**INFORME DE VISITA DE CONTROL
N° 043-2024-OCI/0637-SVC**

**VISITA DE CONTROL
CENTRO DE SALUD YAUYOS / RED DE SALUD CAÑETE
YAUYOS
YAUYOS-YAUYOS-LIMA**

**“ESTADO SITUACIONAL DE LA INFRAESTRUCTURA Y
EQUIPAMIENTO DEL CENTRO DE SALUD YAUYOS – RED
DE SALUD CAÑETE YAUYOS”**

Imágenes n° 19 y 20
Puertas en mal estado en las áreas de jefatura y auditorio – Cuarto Piso.

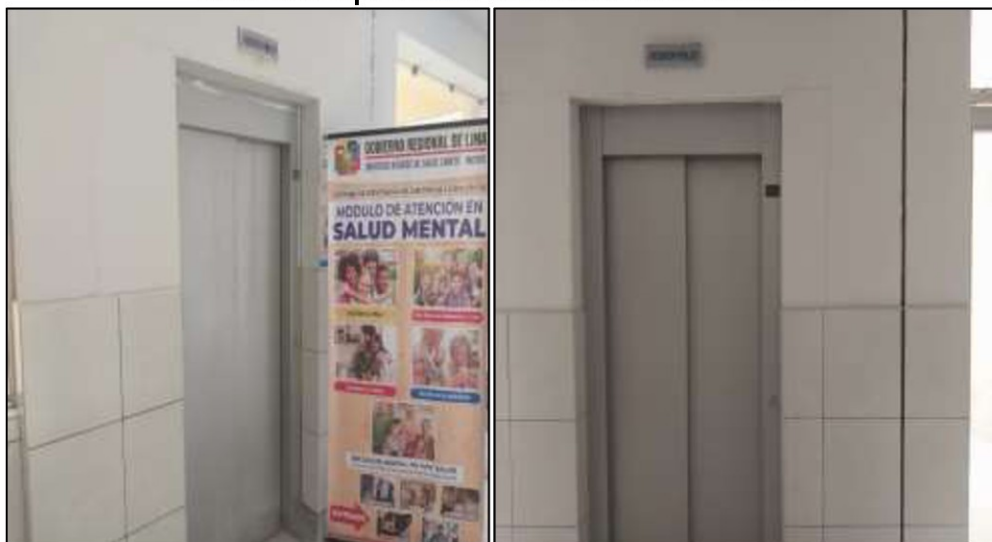
Asimismo, se observó que las puertas de la jefatura y auditorio, se encuentran en mal estado, al presentar desperfecto en su cerradura de metal.

Imágenes n° 29, 30, 31 y 32
SS.HH. del personal médico y público general del establecimiento de salud.

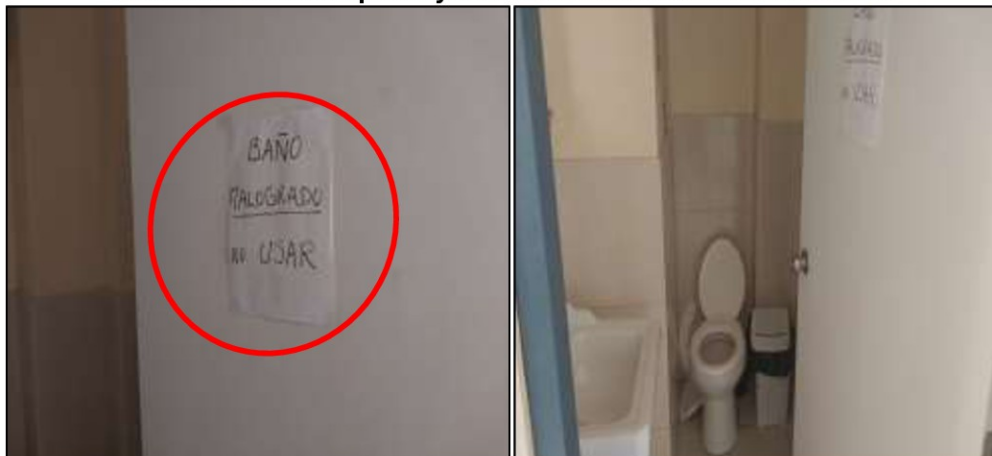
Asimismo, se advirtió que los servicios higiénicos de personal, se encuentran con los dispensadores de papel y jabón en mal estado, una de las puertas de las separaciones internas se encuentra desprendida de su lugar, habiéndola colocado en el piso; así mismo, en los SS.HH. en general de baño de mujeres, se ha desprendido la tapa del inodoro y los dispensadores de papel y jabón se encuentran en mal estado.

Imágenes n° 33 y 34
SS.HH. del área de tóxico/inyectables del Establecimiento de Salud.

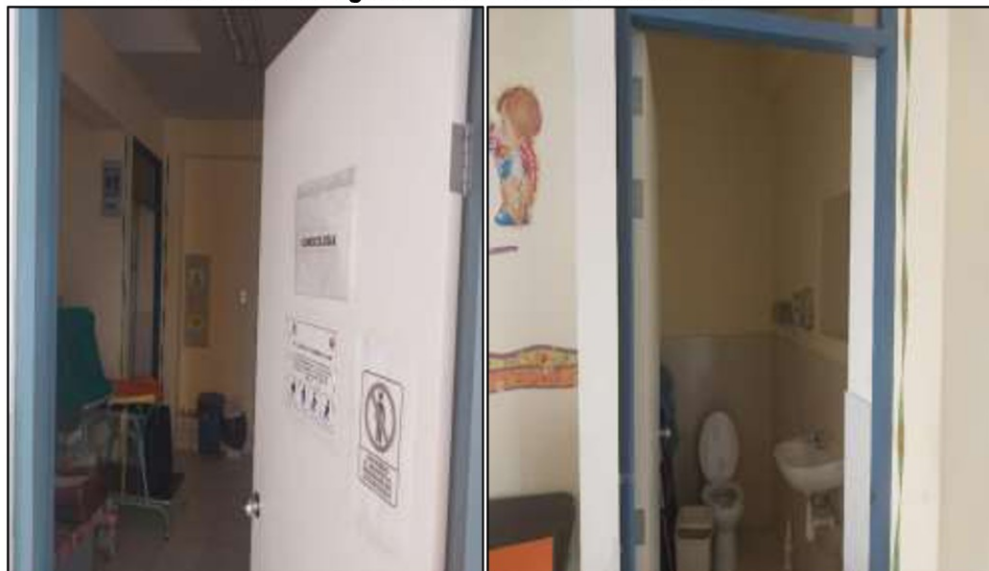
Asimismo, los servicios higiénicos del área de tóxico/inyectables, se encuentra en mal estado, no encontrándose operativos dichos servicios higiénicos.
